EX-SHOP

担当：藤木

2次案

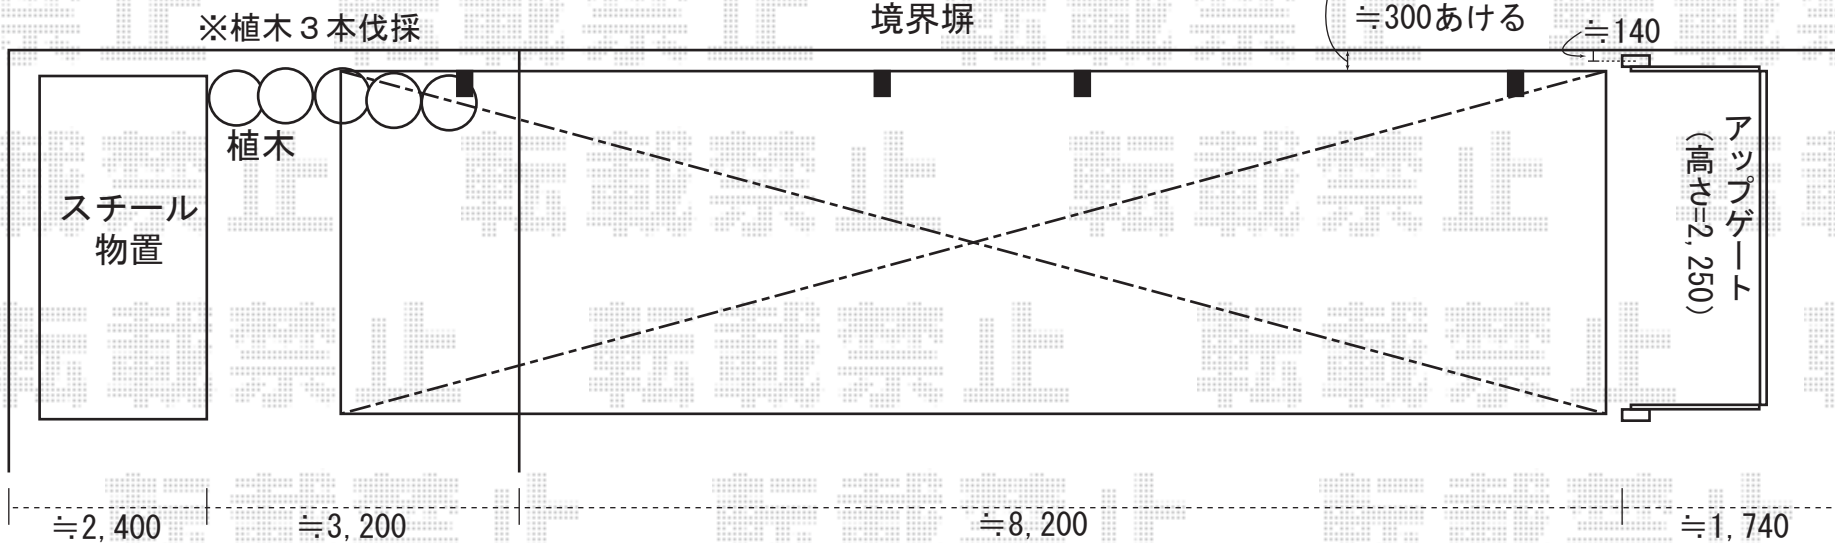
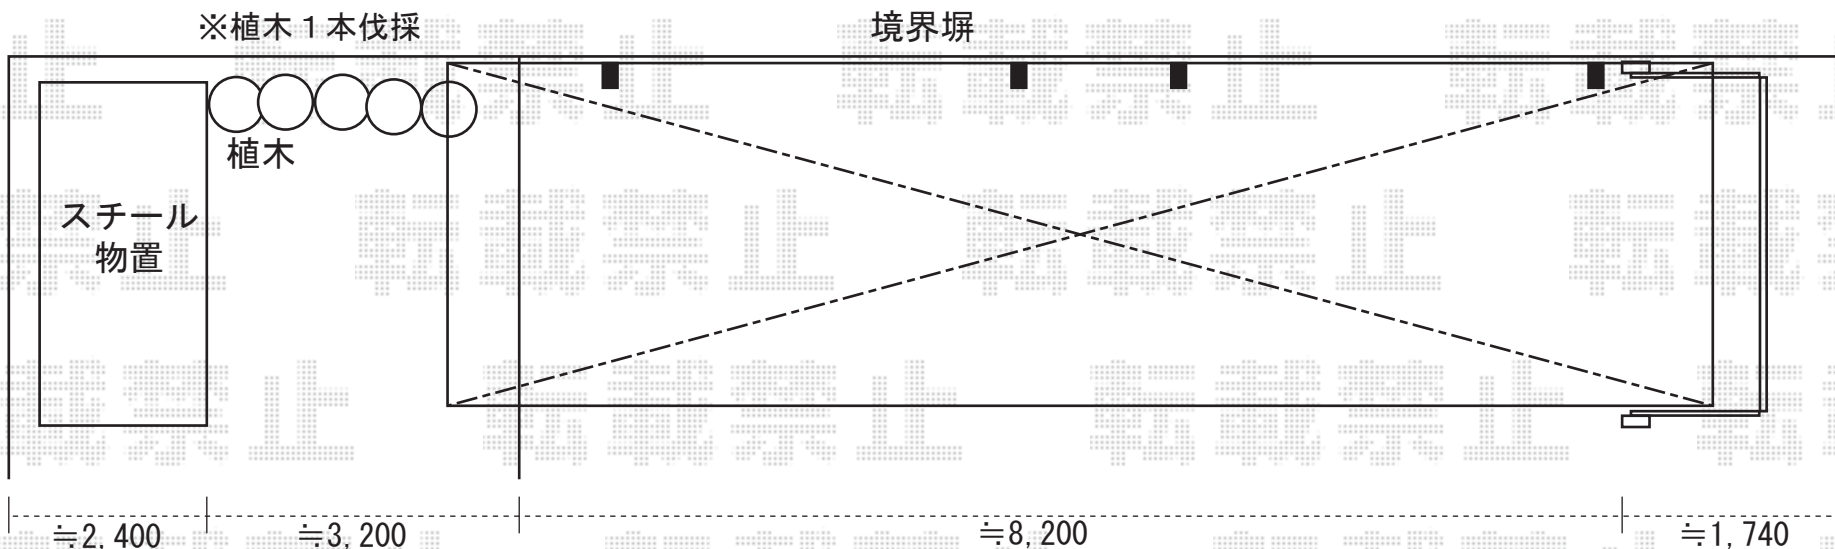
2次案の方は、アップゲートが緩衝する為、設置位置を境界塀に寄せる必要があります。  
(300mmの隙間を確保することができません)
